Proponente: ANAS S.P.A.

OGGETTO: SS 118 – TRATTO MARINEO-CORLEONE. AMMODERNAMENTO TRA KM 17,3 (BIVIO FICUZZA) E KM 31 (CORLEONE), COMPRENSIVO DEI LOTTI L2 (STRALCIO), L4 ED L5. CUP: F61B17000480002. PROGETTO DEFINITIVO.

PARERE C.T.S. n. 773 del 31/07/2026

Figura 1-11 - Passaggio faunistico di progetto in corrispondenza del fiume Frattina (Pianta e Sezione)

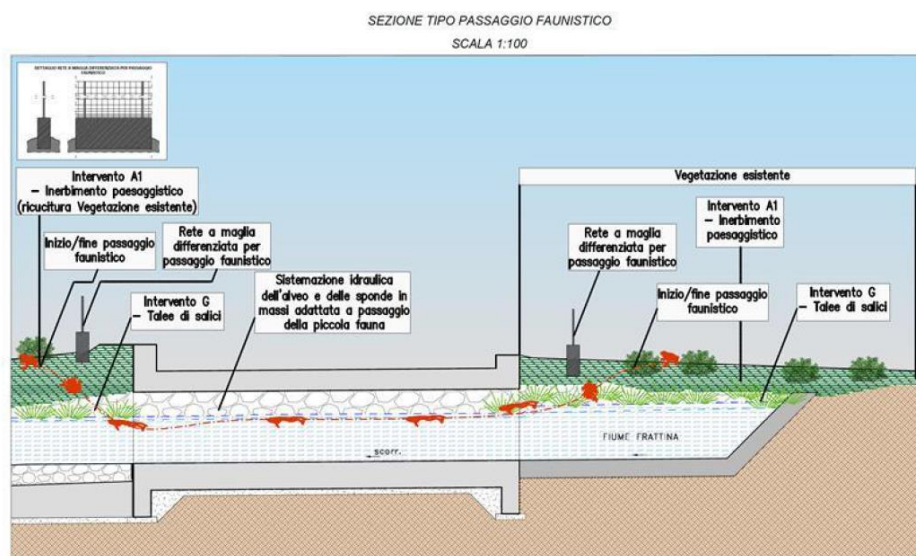
Criticità 6- Deve essere trasmessa idonea planimetria che preveda passaggi naturali per consentire alla fauna di attraversare l'area. I passaggi faunistici dovranno essere progettati (posizione, tipologia, dimensionamento ecc.) sulla base di uno studio sugli habitat e sulle principali specie target.

causata dall'asportazione di piccole porzioni di superfici vegetate e rimozione di elementi vegetazionali lineari. In tali situazioni il progetto prevede interventi di inserimento paesaggistico ambientale che garantiscono un impatto residuo di livello basso. Gli effetti indiretti sulla componente biodiversità determinati dall'aumento dei livelli di rumore, l'alterazione della qualità dell'aria (polveri) e dagli sversamenti accidentali che possono avere potenziali effetti negativi sul fattore (disturbo fauna, impolverimento fogliame, inquinamento con conseguenze su abbeveramento, ecc.) possono essere considerati trascurabili alla luce delle misure di mitigazioni previste nell'ambito delle specifiche componenti. Si rimanda, infine, anche al riscontro alla richiesta n.17. **Elaborati di riferimento** Tavole di analisi: T00IA10AMBRE02 Parte 2 – Lo scenario di base T00IA10AMBRE04 Parte 4 – Gli impatti della cantierizzazione, dell'esercizio e le ottimizzazioni T00IA35AMBCT01B – Carta dell'ecomosaico e rete ecologica - Lotto 2 (stralcio) T00IA35AMBCT02B – Carta dell'ecomosaico e rete ecologica - Lotto 4 T00IA35AMBCT03B – Carta dell'ecomosaico e rete ecologica - Lotto 5 T00IA35AMBCT04B – Carta della vegetazione - Lotto 2 (stralcio) T00IA35AMBCT05B – Carta della vegetazione - Lotto 4 T00IA35AMBCT06B – Carta della vegetazione - Lotto 5 T00IA35AMBCT07B – Carta degli habitat - Lotto 2 (stralcio) T00IA35AMBCT08B – Carta degli habitat - Lotto 4 T00IA35AMBCT09B – Carta degli habitat - Lotto 5 T00IA35AMBCT10B – Carte dell'idoneità faunistica - Lotto 2 (stralcio) T00IA35AMBCT11B – Carte dell'idoneità faunistica - Lotto 4 T00IA35AMBCT12B – Carte dell'idoneità faunistica - Lotto 5 T00IA50AMBRE01B – Relazione valutazione di incidenza T00IA50AMBCO01B – Corografia T00IA50AMBCT01B – Carta dei vincoli e delle tutele T00IA50AMBCT02B – Carta dell'uso del suolo - Lotto 2 (stralcio) T00IA50AMBCT03B – Carta dell'uso del suolo - Lotto 4 T00IA50AMBCT04B – Carta dell'uso del suolo - Lotto 5 T00IA50AMBCT05B – Carta degli habitat - Lotto 2 (stralcio) T00IA50AMBCT06B – Carta degli habitat - Lotto 4 T00IA50AMBCT07B – Carta degli habitat - Lotto 5 T00IA50AMBCT08A – Carta di potenziale incidenza sugli habitat - Lotto 2 (stralcio) T00IA50AMBCT09A – Carta di potenziale incidenza sugli habitat - Lotto 4 T00IA50AMBCT10A – Carta di potenziale incidenza sugli habitat - Lotto 5 T00IA50AMBRE02B – Documentazione fotografica Tavole di progetto T00IA00AMBPP01 – Planimetria interventi di mitigazione - Lotto 2 (Stralcio) T00IA00AMBPP02 – Planimetria interventi di mitigazione - Lotto 4 T00IA00AMBPP03 – Planimetria interventi di mitigazione - Lotto 5 T00IA00AMBPP05 – Planimetria della permeabilità faunistica - Lotto 2 (stralcio) T00IA00AMBPP06 – Planimetria della permeabilità faunistica - Lotto 4 T00IA00AMBPP07 – Planimetria della permeabilità faunistica - Lotto 5

CONSIDERATO e VALUTATO quanto prodotto, chiarito ed integrato dal proponente, **la criticità n. 6 si ritiene superata;**
